Régularisation des crues du bassin versant du lac Kénogami

Étude d'impact sur l'environnement

Errata

- Volume 2 – Aménagement du réservoir Pikauba

Figure 1 : Régimes hydrologiques actuel et prévu dans la rivière Pikauba
(figure 1-9 corrigée)

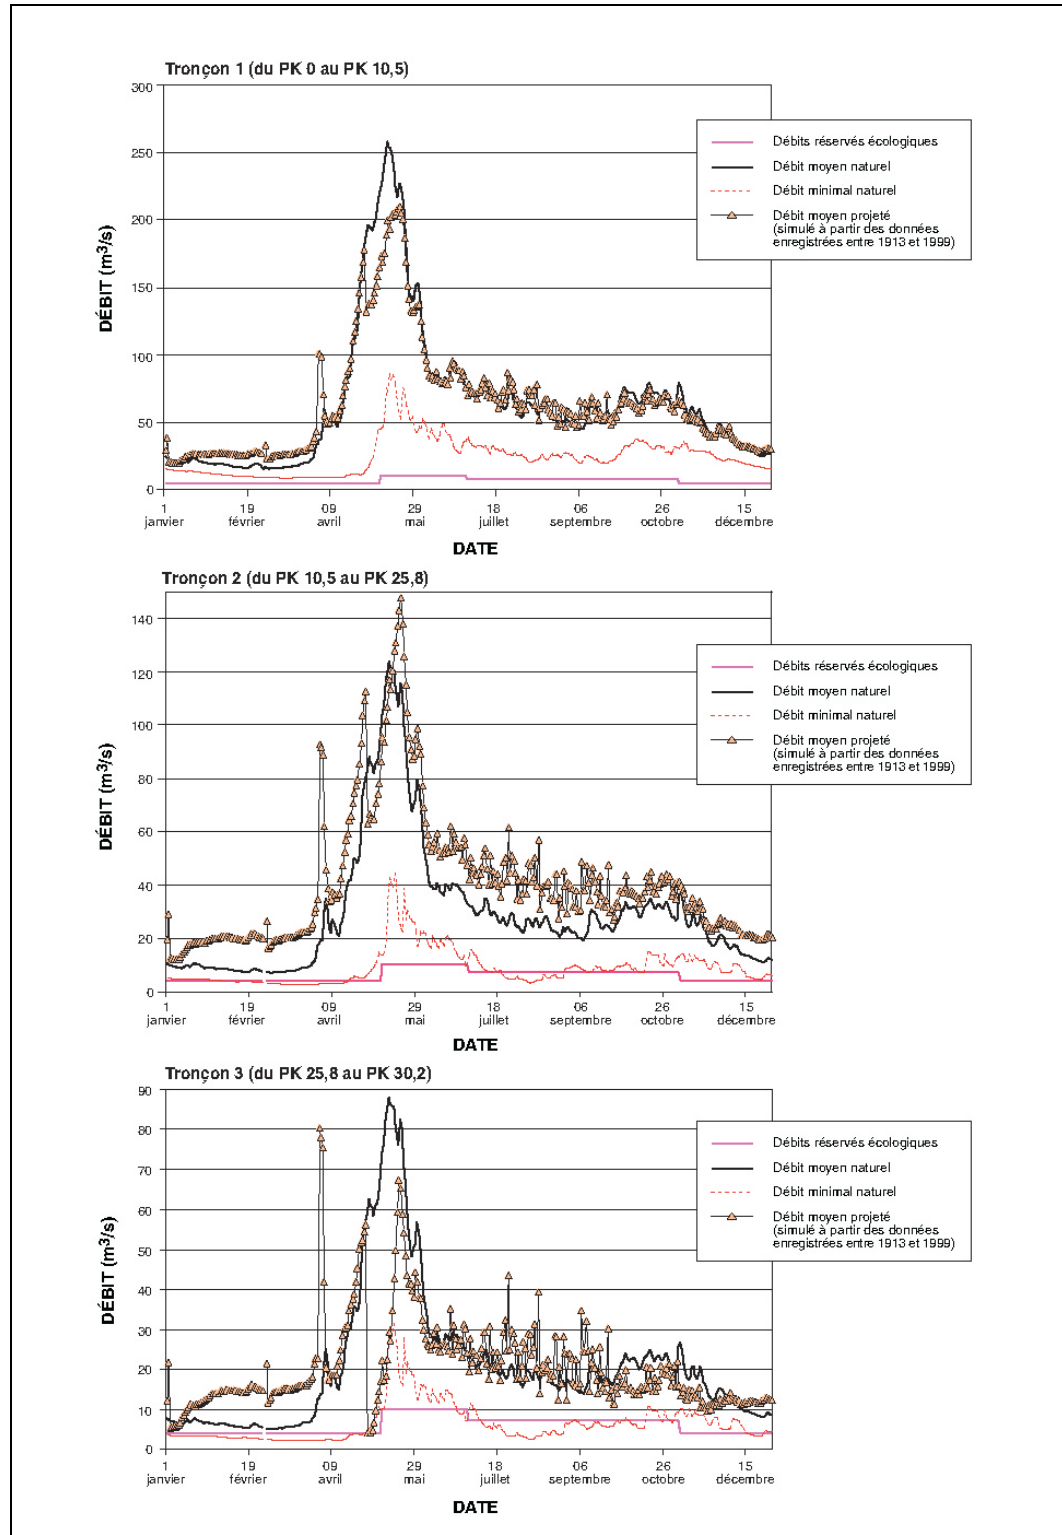
- Page 1-44, figure 1-9 : l'hydrogramme du tronçon 2 (PK 10 à 26) de la Pikauba présente des données erronées en ce qui a trait au débit moyen projeté. On trouvera à la figure 1, page suivante, une version corrigée de ce graphique.
